Nr sprawy: DEZP.261.15.2025

Dotyczy: postępowania przetargowego prowadzonego w trybie przetargu nieograniczonego Pn.:
„Modernizacja i przebudowa oraz wyposażenie Sal Operacyjnych Centralnego Traktu Operacyjnego wraz z zapleczem w Wojewódzkim Szpitalu Specjalistycznym nr 5 im. św. Barbary w Sosnowcu – ETAP II”

ZESTAW NR 18

Prosimy o jednoznaczne wyjaśnienie które elementy 1 piętra budynku F są objęte obszarem zamówienia.
Schemat udostępniony dla przetargu II etap:

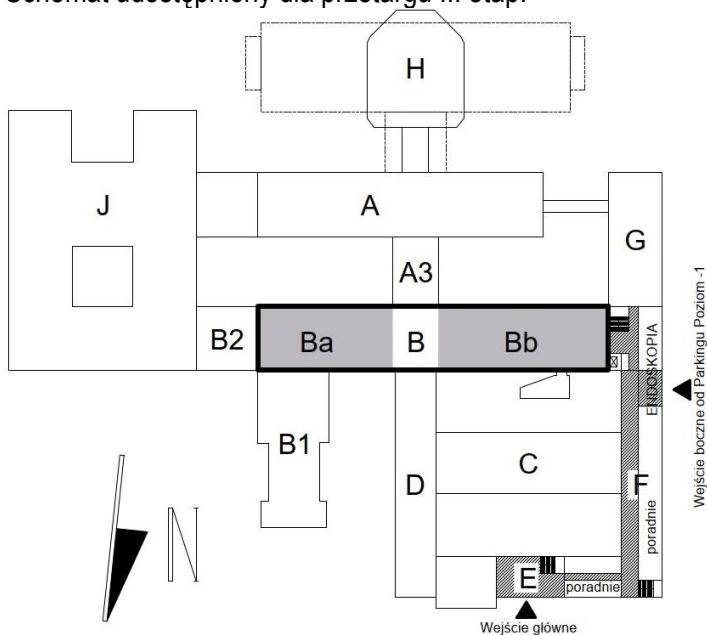
Etap II wg poniższego opracowania zakłada:

- zakłada się wymianę stolarek między hallem a gabinetami
- zakłada się usunięcie stolarki aluminiowej między klatką(hallem) a gabinetem USG.
- wyburzenie ściany działowej między klatką schodową a gabinetami
- Montaż stolarek drzwiowych pomiędzy korytarzem a brudownikiem

-montaż stolarki między pomieszczeniem 01 a korytarzem przy poradniach segmentu B niestety w przedmiarze nie wprowadzono dodatkowych oznaczeń pomieszczeń których dotyczą wymiany wykończeń posadzek i sufitów piętra , a także oznaczeń stolarek.

Uniemożliwia to weryfikację zakresu oznaczonego na rysunku w kalkulacji.

Schemat udostępniony dla przetargu III etap:

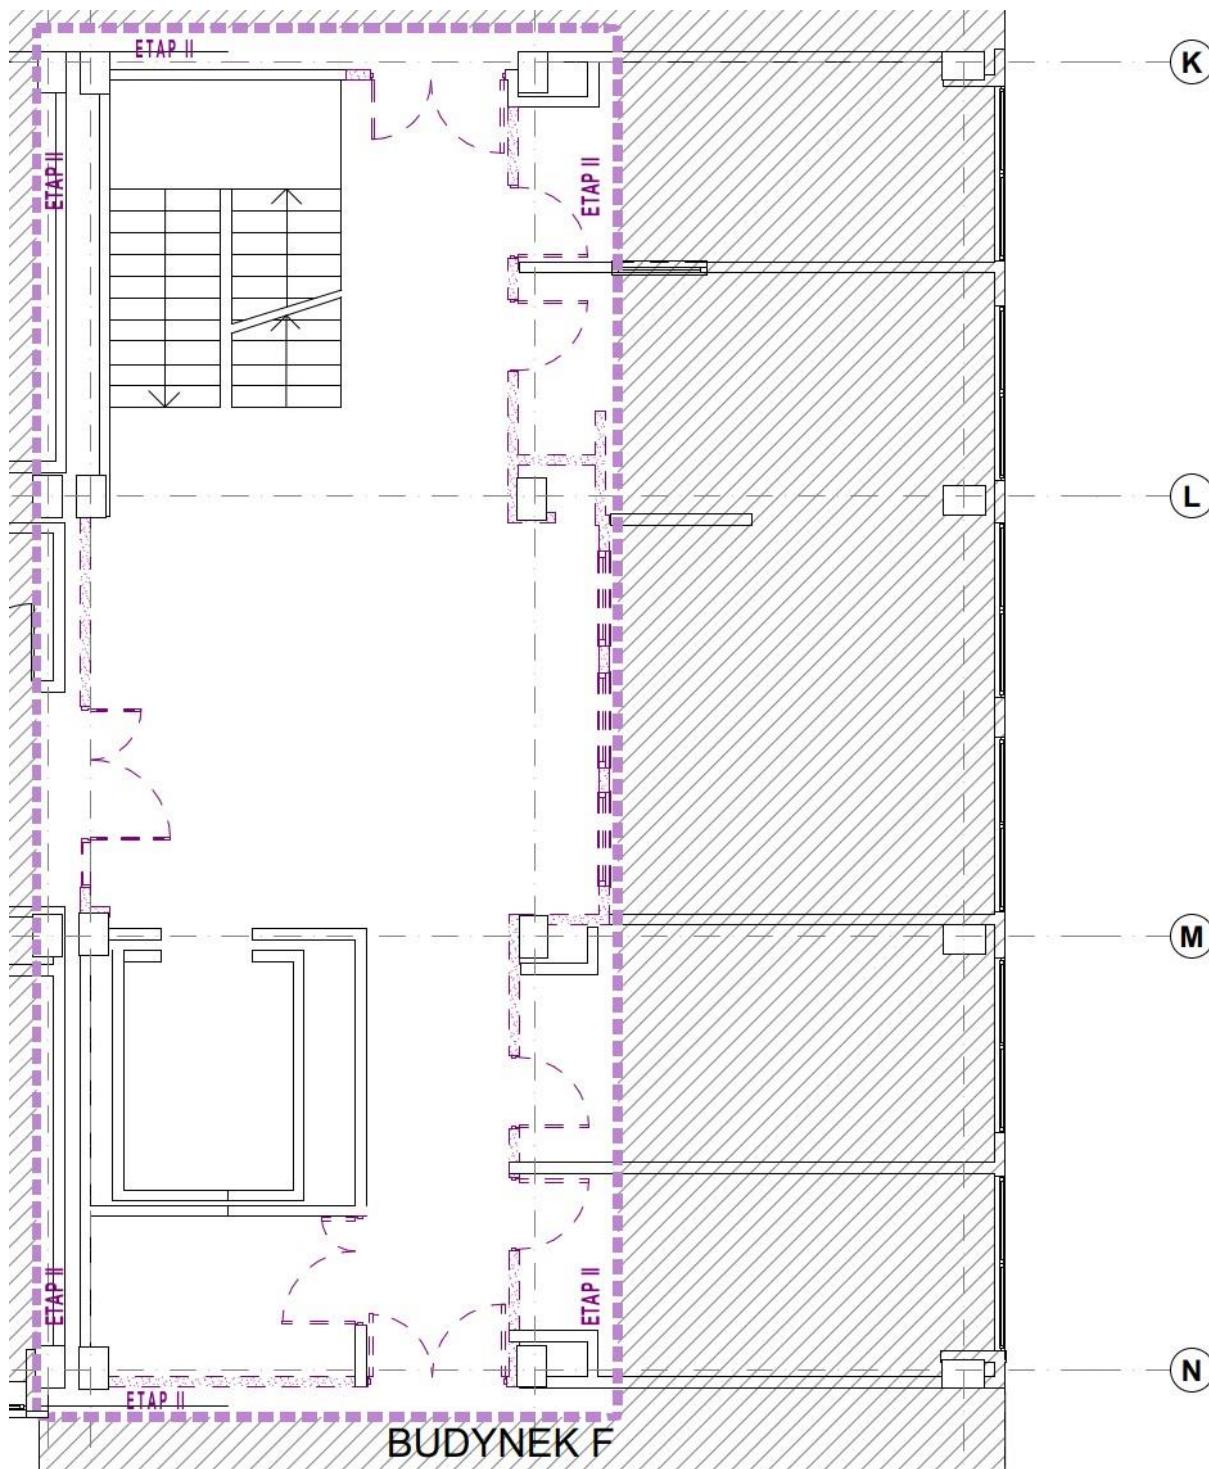
Etap III wg. poniższego opracowania zakłada:

-wyburzenie ściany pomiędzy gabinetami a pom. 1.05 – komunikacja

- Wykonanie nowej ściany pomiędzy komunikacją a gabinetami
- montaż stolarek drzwiowych (wyszczególniono je w przedmiarach i zestawieniach)
- wymianę wykończeń posadzek i sufitów (oznaczone na rysunku 13)

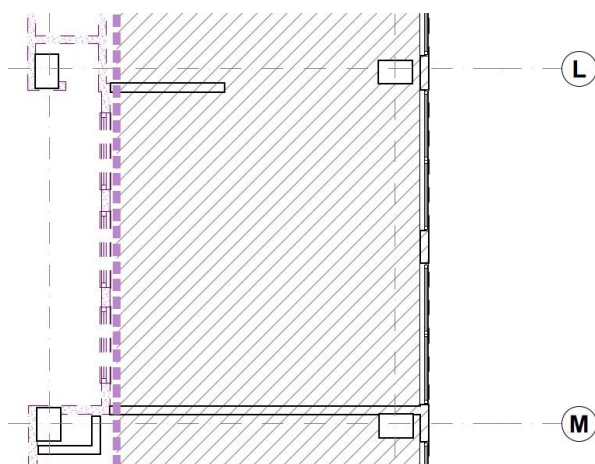
1. W trakcie wizji lokalnej zaobserwowano że okna do wymiany demontażu oznaczone na fioletowo na poniższym opracowaniu są już zastąpione projektowanymi drzwiami(zdjęcie poniżej)

prosimy o informację jakie prace w obszarze w.w. ściany między osiami L i M są objęte przedmiotem zamówienia

Odpowiedź: Zamawiający odsyła do projektu. Klatka schodowa jest objęta niniejszym zamówieniem oraz zakres wynikający z ekspertyzy technicznej i aneksu dotyczących zakresu ochrony przeciwpożarowej zgodnie z dokumentacją projektową
